OGGETTO:[ID_10109] Procedimento di Valutazione di Impatto Ambientale ai sensi dell'art.23 del D.Lgs.152/2006 relativa al progetto di parco agrivoltaico denominato "MORES", di potenza pari a 60 MWp, sito nel Comune di Mores (SS) e delle relative opere di connessione alla RTN.
Trasmissione Documentazione Progettuale volontaria

Oggetto: [ID_VIP 10120] Procedura di Valutazione di Impatto Ambientale (V.I.A.), ai sensi dell'art. 23 del D.Lgs. 152/2006, e s.m.i., relativa al progetto di un impianto agrivoltaico denominato "MORES 2", di potenza pari a 36 MWp e delle relative opere di connessione alla R.T.N. che interessano i Comuni di Mores, Bonnanaro, Torralba e Bonorva (SS), da realizzarsi nel Comune di Bonnanaro e Mores (SS), in località "Campu Marte".

Proponente: Energia Pulita Italiana 9 S.r.l.

Riscontro alle Osservazioni della Regione Autonoma della Sardegna (RAS)

FIGURA 1 - STRALCIO TAVOLA RISOLUZIONE INTERFERENZE - CODICE ELABORATO MRS2-PDT14

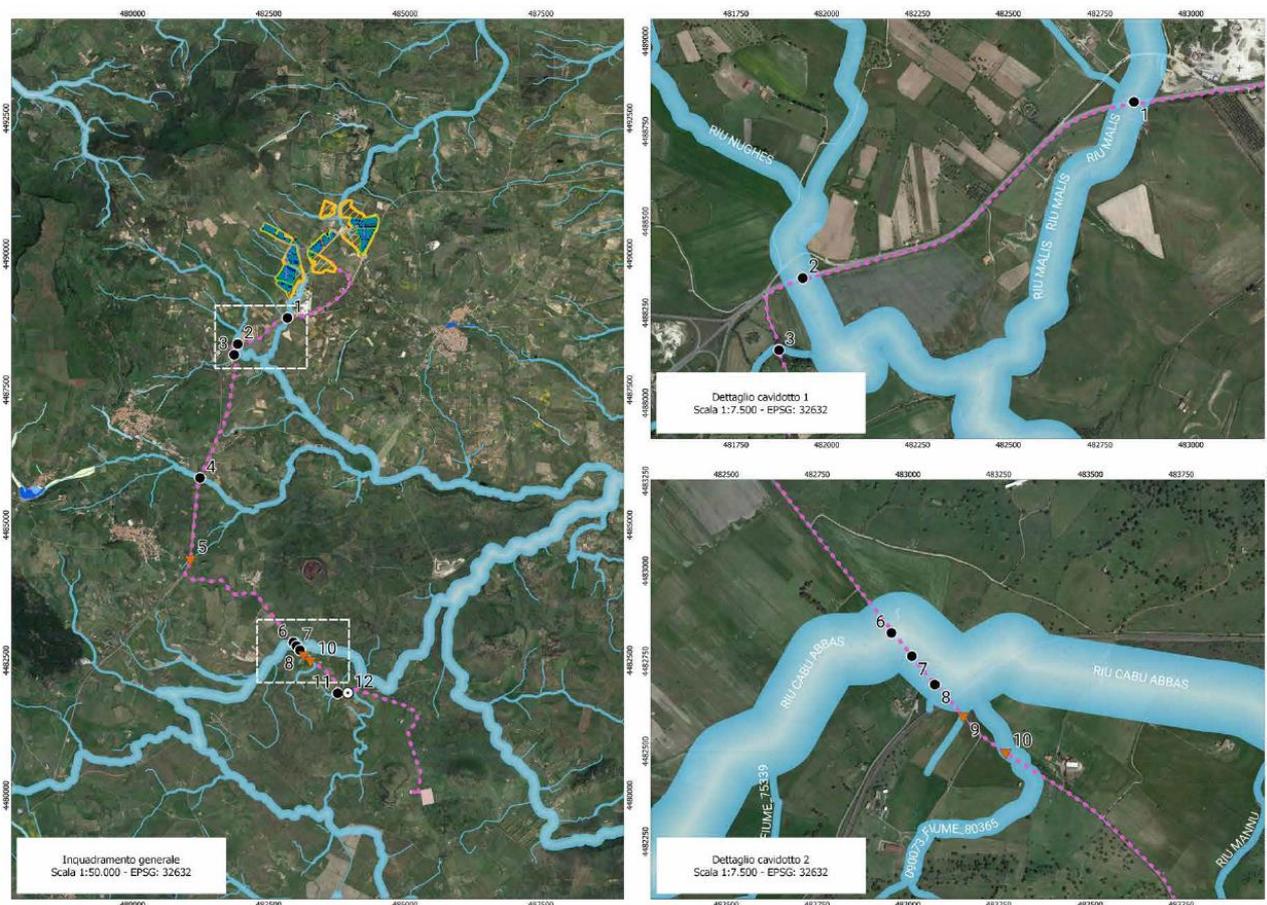
Si rilevano inoltre interferenze del cavidotto di connessione con alcuni elementi idrici del reticolo ufficiale di riferimento ai fini PAI, denominati RIU MALIS, 090011_FIUME_72610, 090011_FIUME_71018, 090011_FIUME_71688, RIU MAZZONE, 090073_FIUME_80235, RIU CABU ABBAS, FIUME_138139, 090073_FIUME_86460, 090073_FIUME_80365, RIU MANNU, e con le relative fasce di prima salvaguardia di cui all'art. 30 ter delle N.A. del PAI, equiparate ad aree a pericolosità molto elevata Hi4. Tali interferenze non risultano individuate né descritte negli elaborati di progetto.

(...)Alla luce di quanto sopra, in conclusione, affinché la scrivente Direzione Generale possa completare la propria istruttoria, il progetto dovrà essere corredato dai seguenti elaborati

- Planimetrie di progetto con esatta individuazione delle interferenze del cavidotto con il reticolo ufficiale di riferimento ai fini PAI, contenente le tabelle riassuntive con la descrizione delle modalità di risoluzione delle suddette interferenze ai sensi delle N.A del PAI
- Atto con il quale il proponente / legale rappresentante si impegna a rimuovere a proprie spese le condotte qualora fosse necessario realizzare opere di mitigazione del rischio idraulico, ai sensi dell'Art. 21 comma 2 lettera c delle N.A. del P.A.I.

Le interferenze del cavidotto di collegamento tra l'impianto e la Stazione Elettrica sono state individuate e descritte nell'elaborato integrativo:

Nell'elaborato vengono individuate tutte le interferenze con il reticolo, le fasce di prima salvaguardia di cui all'art. 30-ter delle NTA del PAI e le modalità di risoluzione delle interferenze con il reticolo idrografico di cui si riporta di seguito una tabella di sintesi e uno stralcio.

In merito alle modalità di risoluzione sono stati individuati 3 metodi, anche questi rappresentati nella tavola:

- Staffaggio all'infrastruttura esistente
- Trincea
- TOC (Trivellazione Orizzontale Controllata)

Per quanto riguarda questa modalità, in particolare, verrà mantenuto uno strato di ricoprimento di spessore pari ad almeno 1,5 m dal fondo dell'alveo.

FIGURA 2 – STRALCIO DELLA CARTA DEI DISPOSITIVI DI TUTELA PAESAGGISTICA ARTT. 142-143 (MRS2-IAT09-R1)

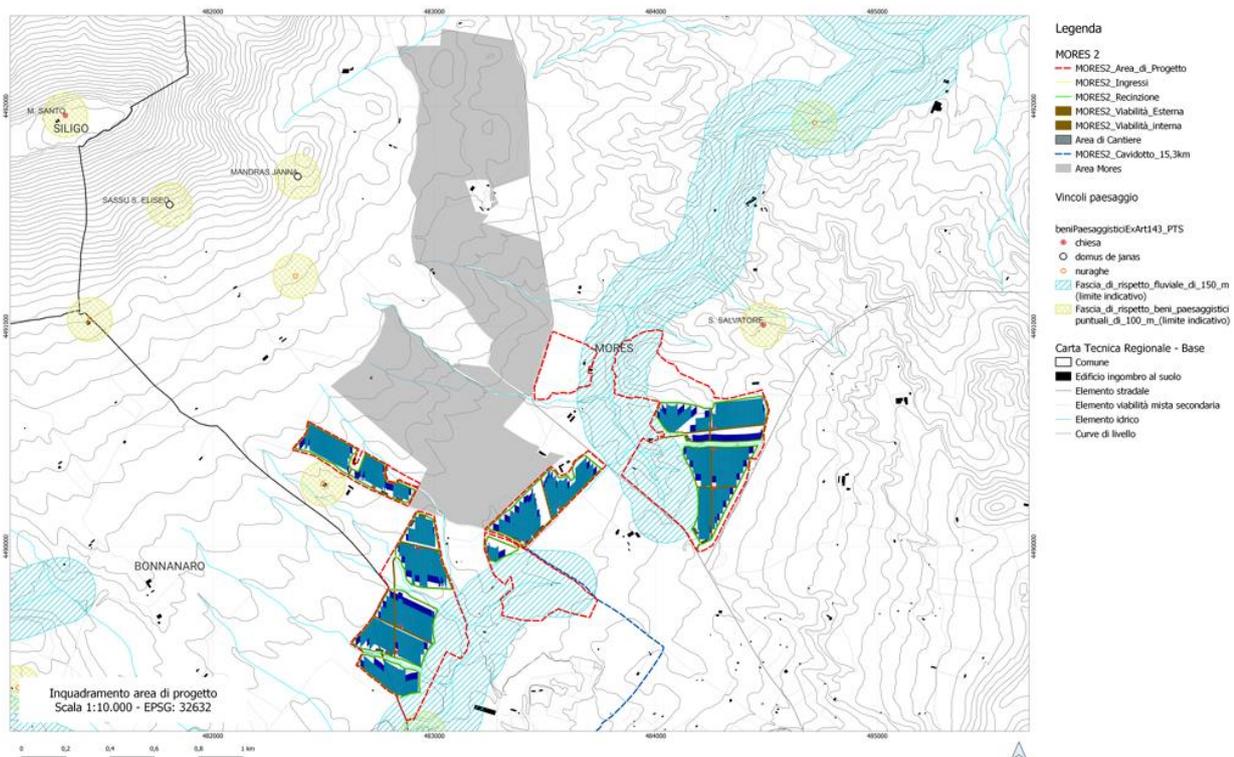
Diversamente, la superficie complessiva dell'area d'impianto (non comprendente le aree di posizionamento dei moduli fotovoltaici), come rappresentata nella tav. "MRS2-IAT09_Carta dei dispositivi di tutela paesaggistica artt.142-143" (dove risulta perimetrata con tratteggio rosso), RISULTA PARZIALMENTE ASSOGGETTATA A TUTELA PAESAGGISTICA ai sensi della Parte III del citato Codice, in quanto:

- ricadente in parte all'interno di "Fiumi torrenti e corsi d'acqua e relative sponde o piedi degli argini, per una fascia di 150 metri ciascuna, e sistemi fluviali, riparali, risorgive e cascate, ancorché temporanee", con riferimento al "Rio Pizzinnu" individuato dal P.P.R. ai sensi dell'art. 143, comma 1, lett. d) del D.lgs. 42/2004 e ss.mm.ii. e dell'art. 17, comma 3, lett. h) delle N.T.A. del P.P.R., nonché vincolato ai sensi dell'art. 142, comma 1, lett. c) i fiumi, i torrenti ed i corsi d'acqua iscritti negli elenchi previsti dal testo unico delle disposizioni di legge sulle acque ed impianti elettrici, approvato con Regio Decreto 11 dicembre 1933, n. 1775, e le relative sponde o piede degli argini per una fascia di 150 metri ciascuna, del citato Decreto;

- lambisce la fascia di rispetto di larghezza pari a 100 m a partire dal perimetro più esterno di "aree caratterizzate da edifici e manufatti di valenza storico-culturale", cartografate su

P.P.R., vincolata ai sensi del combinato disposto degli artt. 143 del predetto Codice e 49, comma 1, lett. c) delle N.T.A. del P.P.R., con riferimento al nuraghe "Mannu" inserito nel Repertorio del Mosaico dei Beni paesaggistici del P.P.R. con il codice n. 3798, num. prog. 31, coordinate geografiche X. 1.482.523 Y: 4.490.294.

Come evidenziato nella cartografia, di cui si riporta uno stralcio, la porzione dell'area di progetto (perimetrata con tratteggio rosso) soggetta a tutela paesaggistica non sarà interessata dalla presenza di opere e manufatti afferenti al progetto energetico, conserverà la destinazione d'uso attuale e verrà utilizzata solo per la piantumazione della fascia di mitigazione perimetrale, nel rispetto di quanto disposto dal Codice artt. 143-142 e dalle NTA del PPR art. 17, comma 3, lett. h)

Per quanto concerne la fascia di rispetto del nuraghe "Mannu", per il posizionamento della recinzione perimetrale dell'impianto si è tenuto un buffer di rispetto di 100 m dallo stesso, come disposto dal Codice all'art. 143 e dalle NTA del PPR della Sardegna all'art. 49, quindi anche in questo caso il vincolo paesaggistico è stato rispettato e si è garantita la tutela dei beni.

FIGURA 3 – IPOTESI DI LOCALIZZAZIONE DELLA SE IN AGRO DI BONORVA – IPOTESI 1B SCELTA DEFINITIVA

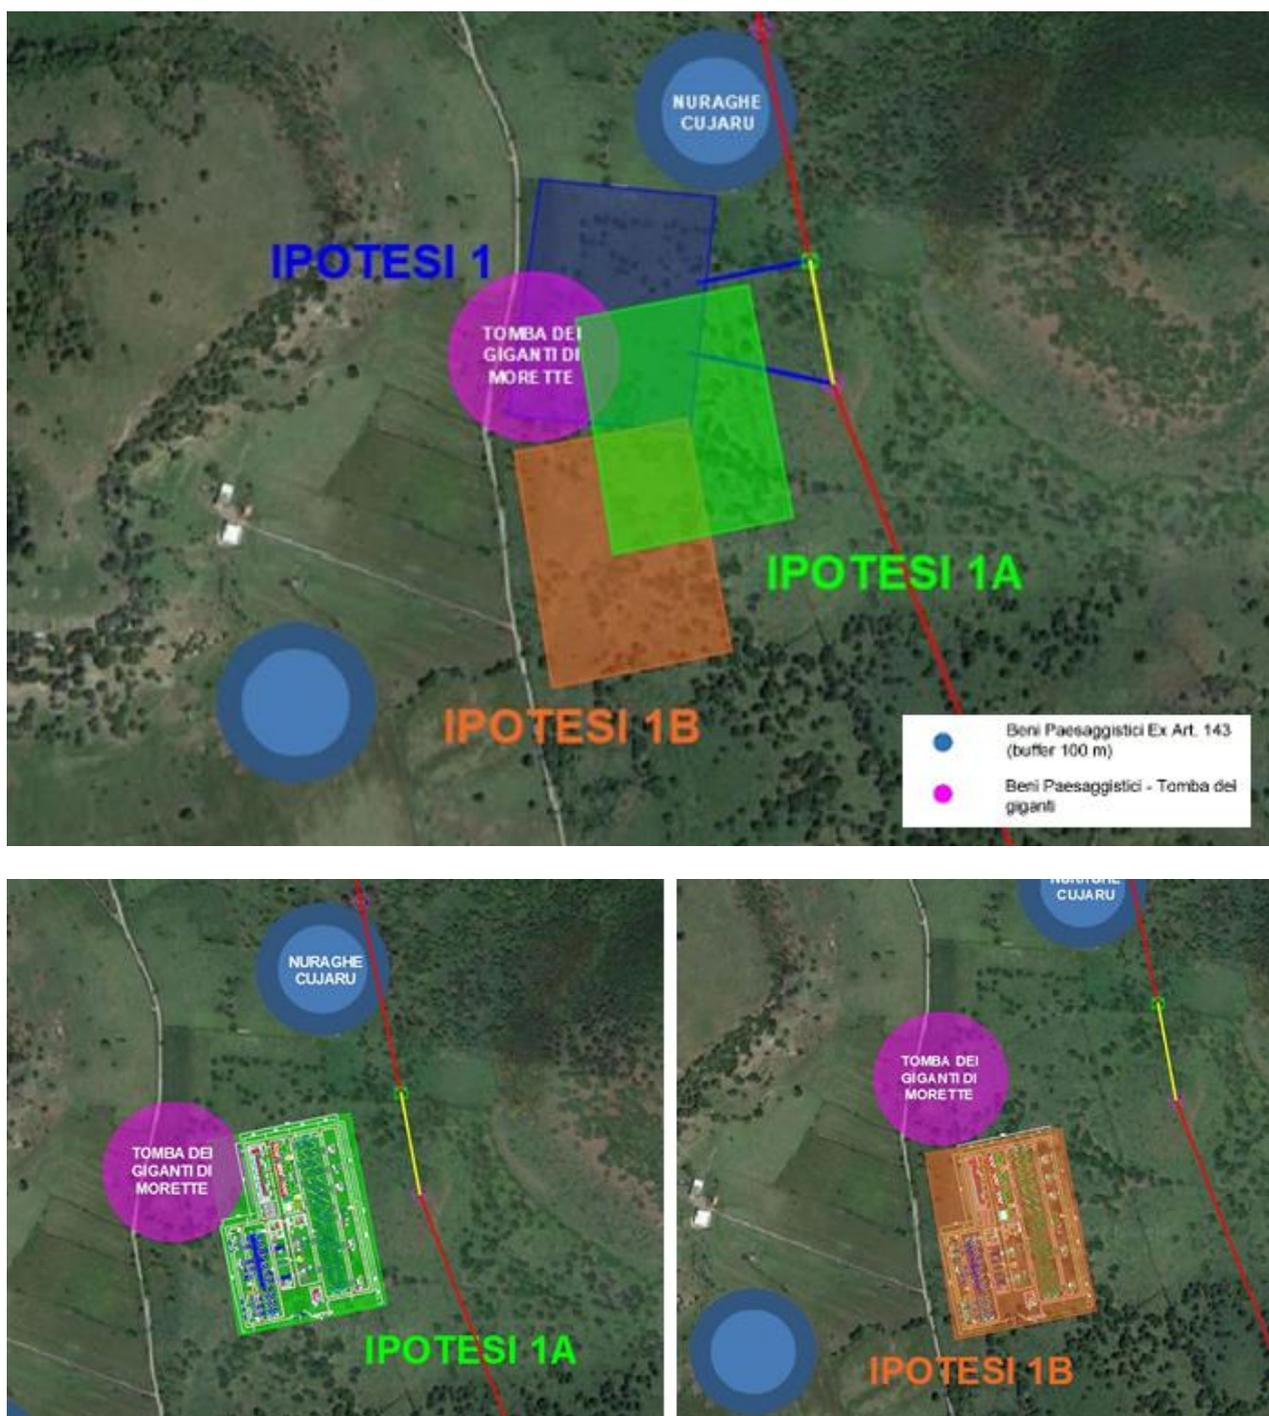
Come rappresentato nella tavola "MRS2-IAT09_Carta dei dispositivi di tutela paesaggistica artt.142-143" a pag. 2, la stessa Stazione Elettrica RICADE IN AREE ASSOGGETTATE A TUTELA PAESAGGISTICA ai sensi della Parte III del citato Codice, in quanto si colloca all'interno della fascia di rispetto di 100 m del "Nuraghe Cùjaru" e dell'insediamento omonimo, inseriti nel Repertorio del Mosaico dei Beni paesaggistici del P.P.R. con il codice n. 3274, n. prog. 38 (nuraghe Cùjaru) e con il cod. 120, n. prog. 2 (insediamento), coordinate geografiche per entrambi: X: 1.485.548; Y: 4.480.512.

Come sopra detto, la fascia di larghezza pari a 100 m a partire dal perimetro più esterno di tali beni paesaggistici è vincolata ai sensi del combinato disposto degli artt. 143 del predetto Codice e 49, comma 1, lett. c) delle N.T.A. del P.P.R. Ai sensi dell'art. 49, comma 1, lett. b) delle citate N.T.A. in tale fascia, sino alla sua analitica delimitazione cartografica, "è vietata qualunque edificazione o altra azione che possa comprometterne la tutela". In ragione di quanto espresso, per la Stazione Elettrica, dovrà essere individuata una localizzazione alternativa. Sono fatte salve le valutazioni e i pareri di competenza della Soprintendenza in indirizzo, oltre che ai sensi della Parte II del Codice, anche in qualità di amministrazione co-decidente nei procedimenti paesaggistici, anche in merito all'identificazione del perimetro più esterno degli stessi beni paesaggistici e del rispetto della suddetta fascia per ciascuno di essi, nonché all'eventuale presenza di ulteriori vincoli di natura archeologica ex art. 142, comma 1, lett. m), del D.lgs. 42/2004.

La localizzazione della stazione elettrica era ancora in valutazione da parte del tavolo tecnico, nel momento in cui è stata presentata l'istanza.

Già in sede di valutazione delle ipotesi di localizzazione, la proponente aveva sollevato alla capofila la presenza di un bene soggetto a tutela paesaggistica, proprio nel sito individuato per la SE. Per tale ragione, è stato condotto un ulteriore studio di fattibilità per valutare una localizzazione alternativa all'ipotesi 1, da cui sono state estrapolate 2 ulteriori ipotesi: 1A e 1B.

riporta le nuove ipotesi e conclude che la scelta dell'ipotesi 1B per la localizzazione definitiva della stazione elettrica minimizzi gli impatti sulle componenti ambientali e storico-culturali.

FIGURA 5 – SCHEMA MITIGAZIONE PERIMETRALE LUNGO LA SP63 E SP20

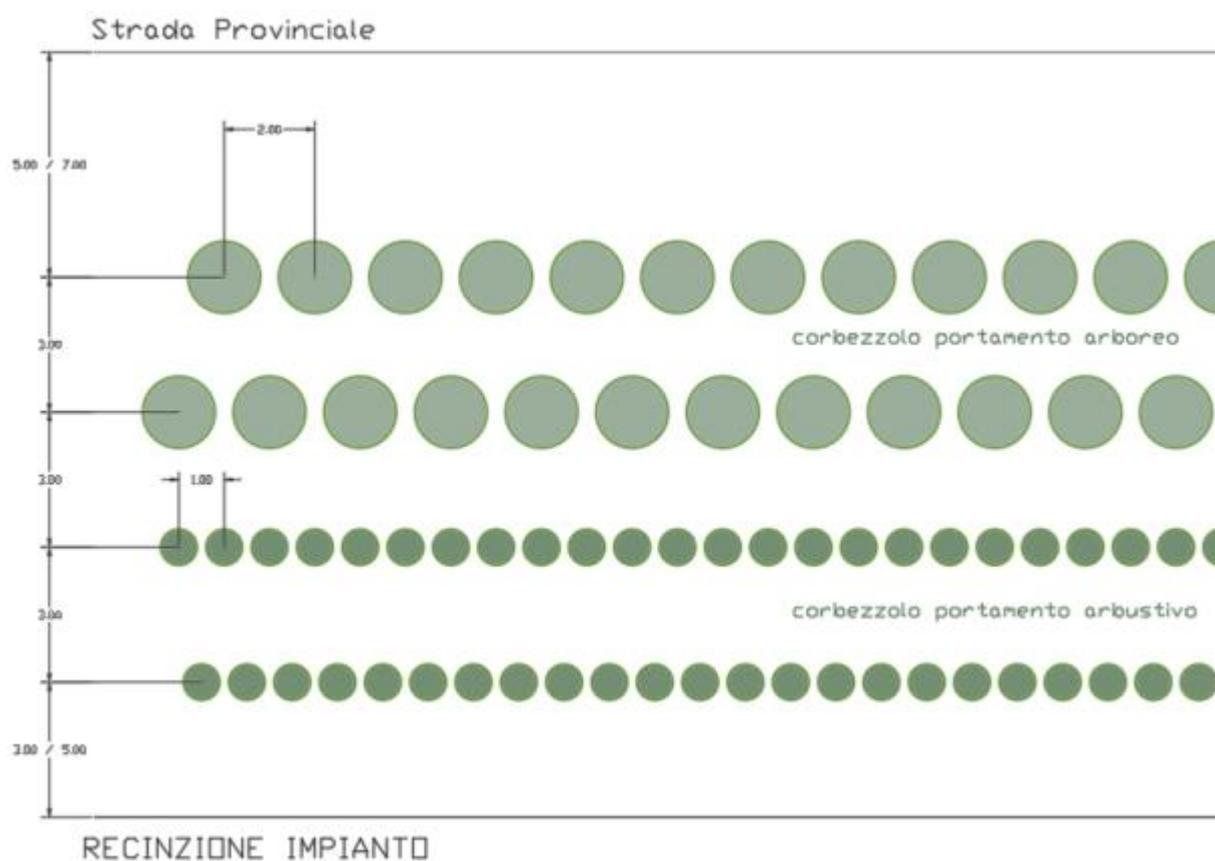
Per quanto attiene alle opere di mitigazione, rilevata l'alta visibilità della centrale fotovoltaica in progetto dalla viabilità pubblica, in particolare dalla SP 63 e dalla SP 20, si evidenzia che, al fine di schermare il più possibile l'impatto visivo delle strutture fotovoltaiche, appare auspicabile la realizzazione - lungo l'intero perimetro delle aree di impianto - di una fascia verde più ampia e folta di quella prevista negli elaborati progettuali (costituita da una fascia di mitigazione arbustiva con mirto e rosmarino) che preveda l'abbinamento di ulteriori essenze, non solo arbustive, ma anche arboree

autoctone, avente un'altezza di primo impianto adeguata a garantire una pronta mitigazione, in considerazione di quella massima raggiunta dalle strutture fotovoltaiche in progetto.

Al fine di mitigare l'impatto visivo generato dall'impianto fotovoltaico si prevede di mettere a dimora specie arbustive e arboree, coerenti con il contesto bioclimatico, geopedologico e vegetazionale dell'area. In particolare, si è scelto di modificare il progetto di mitigazione presentato in precedenza che, lungo le strade provinciali SP 63 e SP20, prevedeva l'uso esclusivo di mirto *Myrtus communis* sostituendolo con il corbezzolo *Arbutus Unedo* le cui forme di allevamento saranno di 2 tipologie: arbustivo per mitigare la parte bassa dell'impianto e arboreo al fine di mitigare la parte alta, con lo schema di impianto indicato in **Figura 5 – Schema mitigazione perimetrale lungo la SP63 e SP20**.

La fascia di mitigazione avrà una larghezza variabile tra i 15 e i 17 m lungo le due strade provinciali che lambiscono l'impianto. Gli esemplari, messi a dimora in file sfalsate distanti 3 m l'una dall'altra con interfila di 2 m per gli esemplari arborei e 1 m per quelli arbustivi, verranno reperiti da vivai locali autorizzati e mantenuti per i primi tre anni. Al termine del completo affrancamento degli esemplari messi a dimora, lo strato inferiore (erbaceo) della fascia verrà mantenuto in una condizione di semi-naturalità con sfalci tardivi e non radi, al fine di favorire la permanenza di fioriture spontanee anche a favore della fauna selvatica.

L'altezza degli esemplari dipenderà dalla loro età che, conformemente a quanto stabilito dall'Allegato alla Deliberazione G.R. n. 11/21 del 11.03.2020, non potrà essere superiore a 2 anni di età (Allegato alla D.G.R. 11/21 del 2020 – Modalità di realizzazione, punto 3).

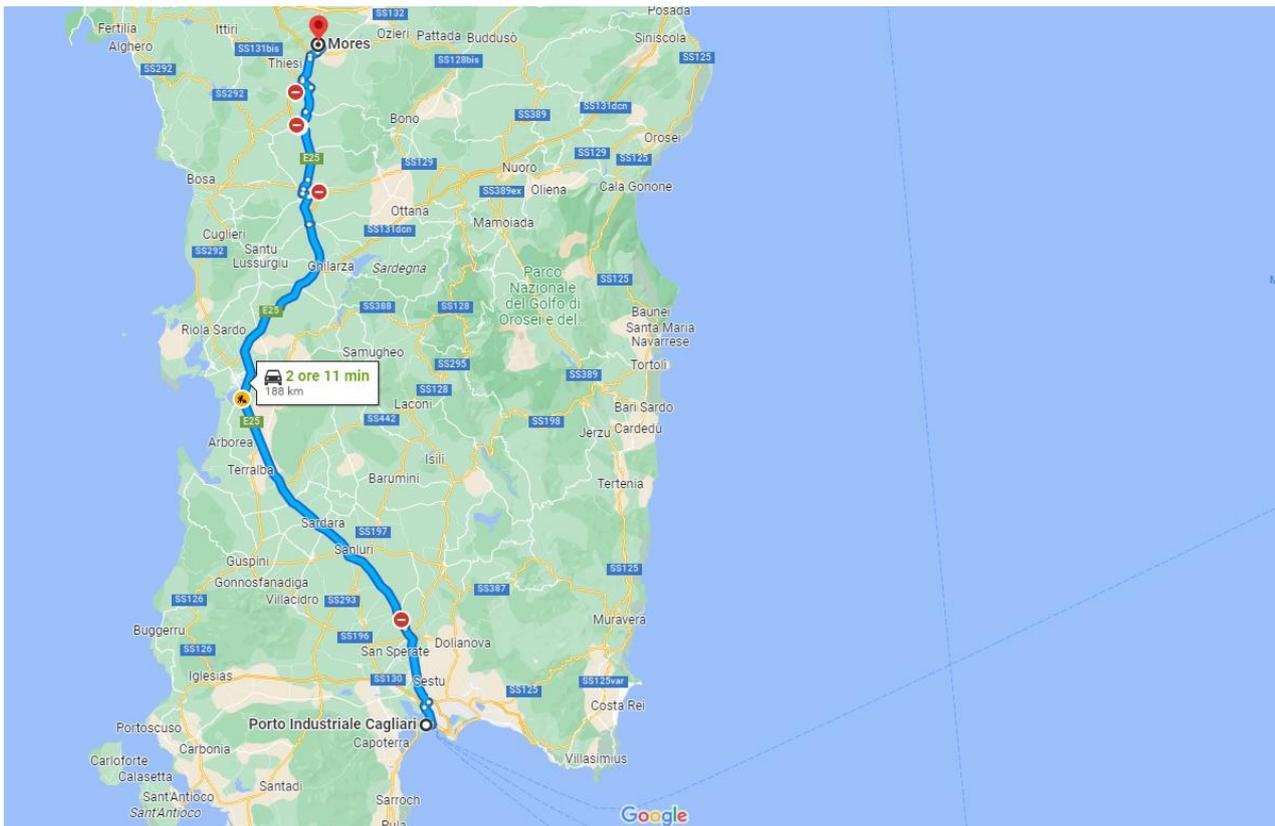
Negli elaborati esaminati, in relazione all'arrivo dei moduli fotovoltaici e delle strutture di sostegno, non è stato indicato il porto di arrivo e la viabilità di collegamento porto – sito e non risultano essere stati fatti studi e considerazioni riguardanti l'impatto sull'eventuale incremento di traffico marittimo, né relativamente alle possibili interferenze con le attività del porto.

La scelta di non condurre le valutazioni in relazione alle possibili interferenze con le attività del porto deriva dalla bassa entità dell'impatto previsto.

In relazione ai mezzi da impiegare per il trasporto dei moduli dall'area di produzione fino al porto di arrivo e, in seguito, fino al sito di installazione dell'impianto vengono di seguito riportate delle considerazioni fatte sulla base delle offerte ricevute da aziende del settore per la fornitura di moduli e delle strutture di sostegno.

In merito al numero di mezzi in transito per approvvigionare gli elementi del campo solare, considerando i 57.600 moduli di cui si costituisce l'impianto e 868 mod/camion (28 pallet da 31 mod/pallet), si stima il numero di camion necessari per il **trasporto dei moduli pari a 66**.

Per l'approvvigionamento delle **strutture di sostegno**, invece, il fornitore ha indicato un numero di container pari a **80 unità**, consegna prevista con frequenza di circa 16 MW a settimana, per un totale di 3 settimane. Di conseguenza l'incremento di traffico marittimo si limita a **2 navi container** in un mese.

Di seguito si riporta l'ipotetico percorso dei camion per il trasporto dei containers dal porto industriale di Cagliari fino all'area di progetto. Dal porto indicato dalle aziende produttrici di moduli, il sito dista 180 km ed è raggiungibile percorrendo la E25 in circa 2 ore.

FIGURA 6 – ALLEGATO 01 – INTERFERENZE OPERE SIMR – ELETTRDOTTO INTERRATO

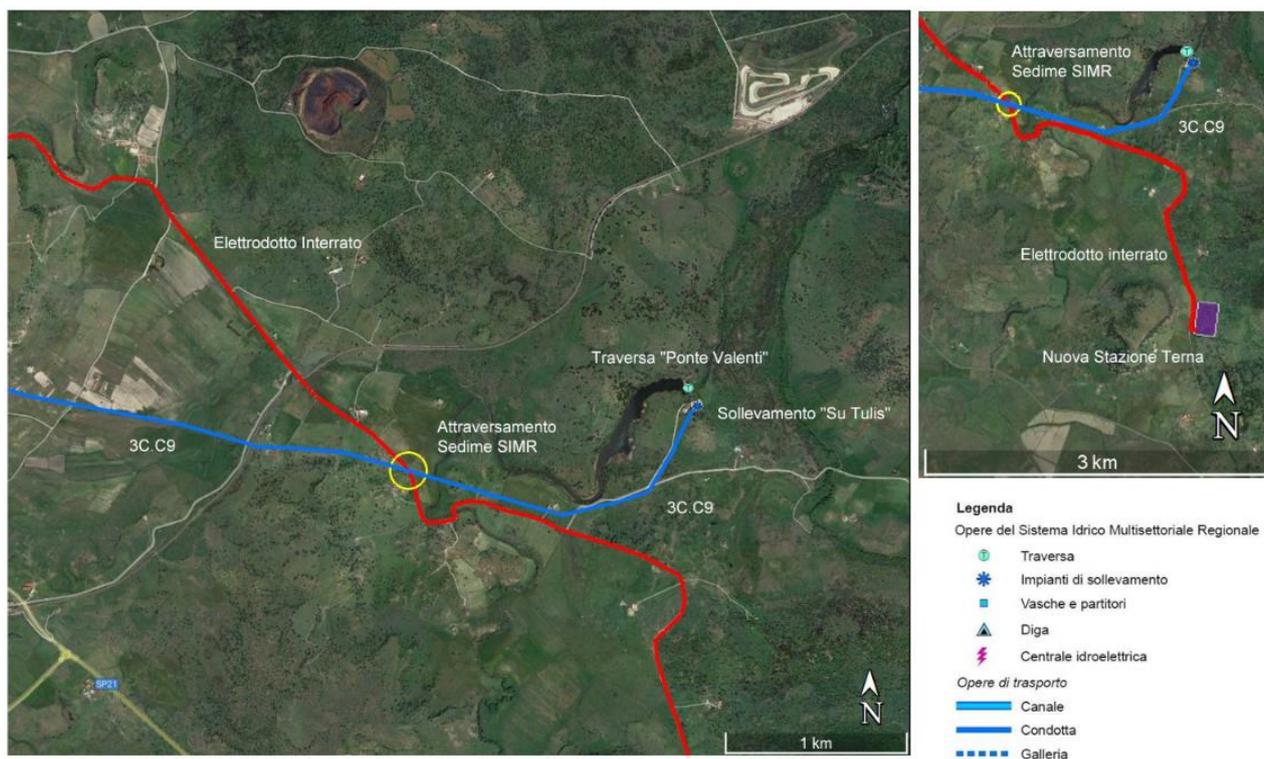
con riferimento alla schematizzazione di cui Allegato 01 si rileva che il tracciato dell'elettrodotto di connessione tra il campo agrivoltaico e la nuova Stazione Elettrica di Terna, di futura realizzazione, attraversa il sedime dell'opera acquedottistica sopra descritta; tuttavia, nella documentazione di progetto non si rinviene alcun elaborato di dettaglio che illustri le modalità di risoluzione delle interferenze tra le nuove opere e le strutture del SIMR.

Il tracciato dell'elettrodotto di connessione relativo al presente intervento ricalca lo stesso tracciato dell'elettrodotto di connessione dell'impianto agrivoltaico "Mores" proposto dalla medesima società "Energia Pulita Italiana 9 S.r.l.", per il quale è in corso presso il MASE la Procedura di Valutazione di Impatto Ambientale (V.I.A.), in relazione alla quale si è fornito riscontro alla richiesta di contributi istruttori della Direzione Generale in indirizzo con nota ENAS Prot. 11965 del 31/08/2023;

Per quanto precede si ritiene pertanto necessario che la Direzione Generale in indirizzo richieda alla società proponente di chiarire se gli attraversamenti del sedime SIMR, in corrispondenza dell'interferenza INT01, debbano essere considerati distinti: uno per ciascun dei due interventi; ovvero se è prevista la realizzazione di un solo attraversamento che ospiterà i cavidotti degli elettrodotti dei due interventi, ovvero se sarà realizzato un unico elettrodotto di connessione condiviso da entrambi i campi agrivoltaici "Mores" e "Mores 2";

L'interferenza dell'elettrodotto di collegamento alla SE Terna del progetto in esame con la condotta segnalata dall'ENAS verrà risolta mediante l'utilizzo di Trivellazione Orizzontale Controllata (TOC). In questa fase è stata realizzata una relazione preliminare in cui si illustra come s'intende risolvere l'interferenza:

In relazione al tracciato dell'elettrodotto di connessione dell'impianto agrivoltaico denominato "MORES" (ID: 10109) che, come segnalato, ricalca lo stesso percorso dell'impianto oggetto di discussione, questo è in capo alla medesima proponente, come specificato dallo stesso Ente, pertanto, condividerà lo scavo con l'iniziativa "MORES 2" (ID: 10120), cui questo documento fa riferimento.
